**Proponente:** Società ACQUAENNA S.c.p.A.

**Procedimento:** Procedura di Verifica di Assoggettabilità a Valutazione impatto ambientale (VIA) ai sensi dell'art. 19 del D.lgs. 152/06 e ss.mm.ii.

**OGGETTO:** “Progetto di ristrutturazione impianto di depurazione c.da Castellaccio Comune di Leonforte”

**PARERE C.T.S. n. 1019/2025 del 30/12/2025**

Figura 4-17 Pianta di impianto secondo progetto (All. 3.1.2)

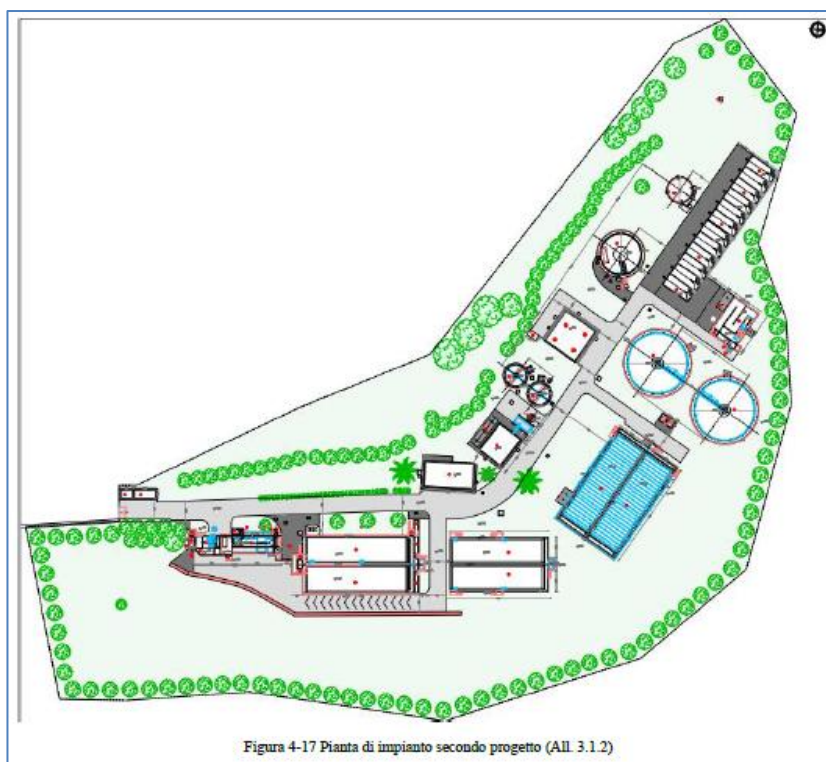
*Le modifiche introdotte nell'ultima revisione progettuale sono le seguenti:*

- *Installazione di un misuratore di portata a monte dell'impianto;*
- *Spostamento dell'autocampionatore in ingresso prima dei trattamenti, che assieme all'autocampionatore in uscita permetterà il campionamento su base giornaliera;*
- *L'integrazione di bypass ove possibile in diverse sezioni dell'impianto;*
- *Ridimensionamento del secondo sfioratore di piena in conformità con l'art. 13 della L.R. 27/86 in modo tale da poter smaltire la portata eccedente 3 volte la portata nera del giorno di massimo consumo, quest'ultima calcolata come prodotto della portata nera media per 1,5.*
